HRINGBRAUT 71 HAFNARFIRÐI

Skýringar:	Aðaluppdráttur.
Teikning:	Útlit.
Mælikvæði:	1:100.
Undirskrift:	
Blað nr:	2 af 4. Dagsetning: 2. febrúar 2001
Breytt:	gerðar textabreytingar í okt. 2015, sjá skýringar. Sig. Þ.

NORÐAUSTUR MKV 1:100.

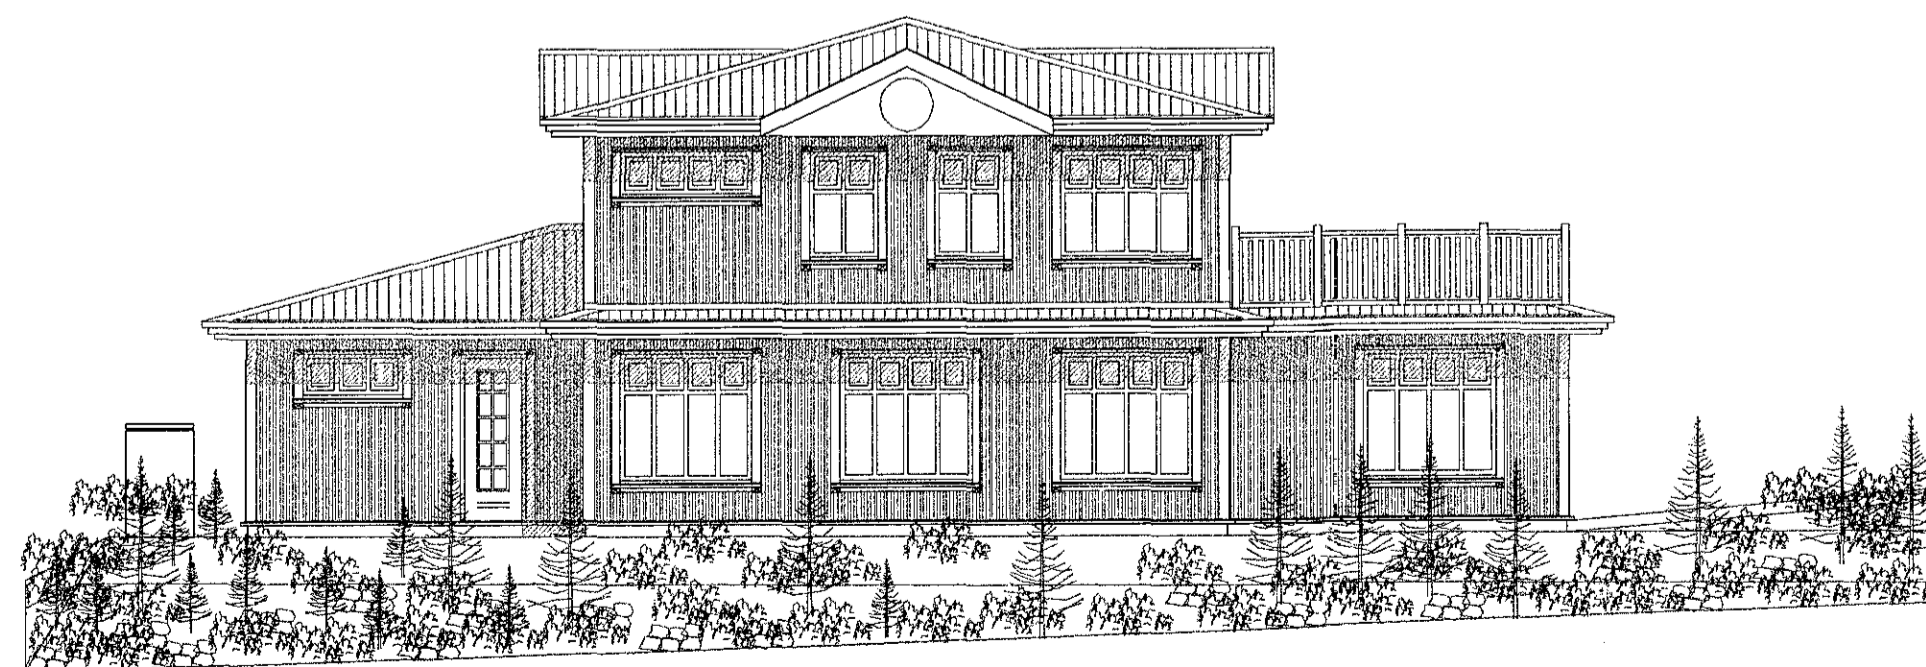
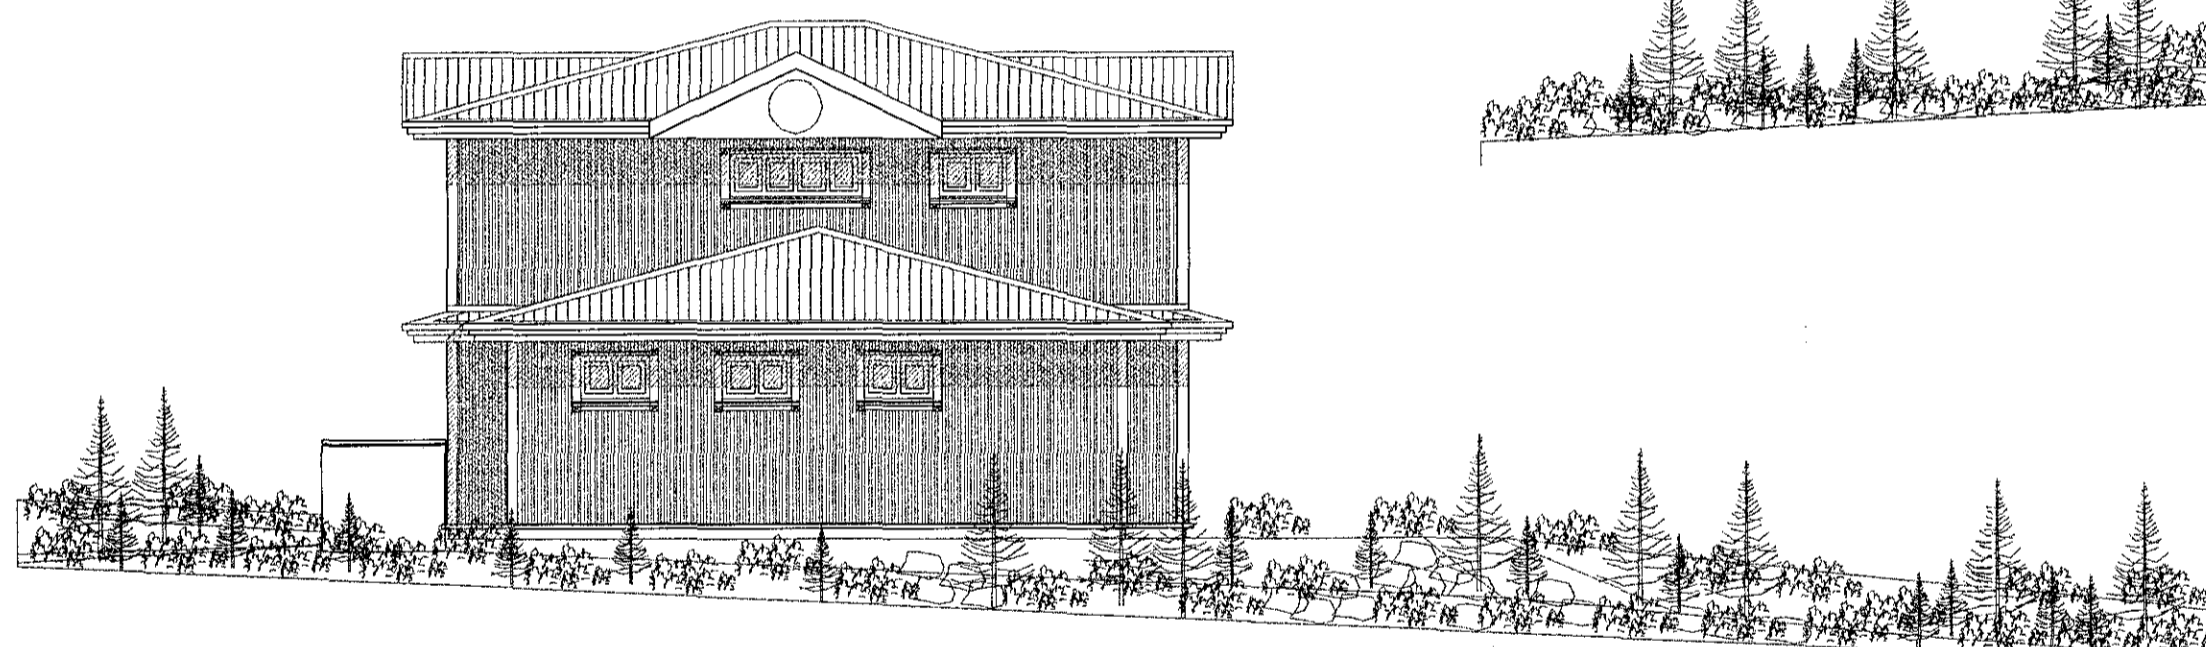
Skýringar með breyttum uppdráttum:
Vegna athugasemda byggingafrúna við lokaúttekt, er gerð sú breyting á frágangi á klæðningum inni, að fallið er frá fyrri kröfum um 2*13 mm gífsplötuklæðningum á vegg og loft og eftirfarandi verklýsing gerð:
Útveggir íbúða verði klæddir með 13mm gífsplötum á 12mm spónarplötu undirlag. (klæðning í flokki 1)
Loftaklæðning verði 12 mm furupanill málaður með eldvörnarmálingu SIKA PYROPLAST HW-130. Málingin skal uppfylla kröfur "EN-13501-1.Bs1d0", sem er a.m.k klæðning í flokki 2,
Veggur milli íbúðar og bílgæymstu er REI60 veggur og klæðning í flokki 1, veggurinn er 100 mm grúnd fyllt með steinull, klæddur beggja vegna með 13mm gífsplötum á 12mm spónarplötuundirlagi.
